BOLLETTINO - BULLETIN

TECNICO • TECHNICAL	●	GRUPPO • GROUP	5
RICAMBI • SPARE PARTS	●	NR • NO	36
INFORMAZIONI • INFORMATION		DATA • DATE	10-06

GB **MODELS: Lawnmowers AR48P - AR48T - AR53P - AR53T series**
SUBJECT: Wheel height adjustment knob

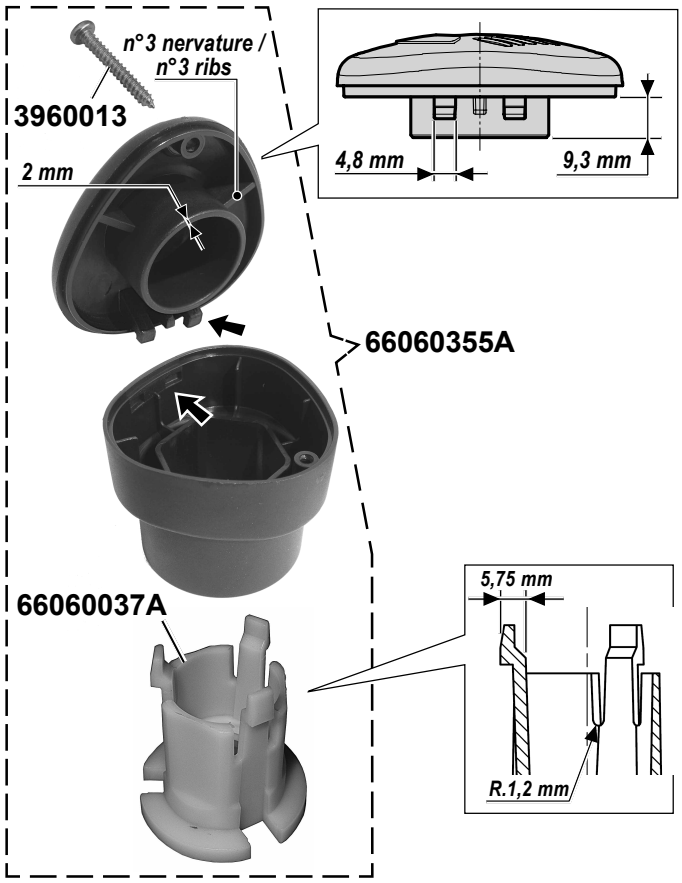
DESCRIPTIONS: Product improvement: Cover strengthened by extra thickness of material and inclusion of 3 additional ribs. Improvement of fit between cover and knob, with modification of snap-in teeth. Change to geometry of teeth-retaining seat on knob. Three teeth strengthened for threaded support.
INTERCHANGEABILITY: Yes, using kit p/n 66060355A
PARTS AVAILABILITY: Old assy will be available up to stock depletion.
CUT-IN DATE: *(AR48P)* 15/09/06, serial nr.6236374632 *(AR48T)* 25/07/06, serial nr.6246309405
(AR53P) 04/09/06, serial nr.6156362465 *(AR53T)* 07/07/06, serial nr.6166271884
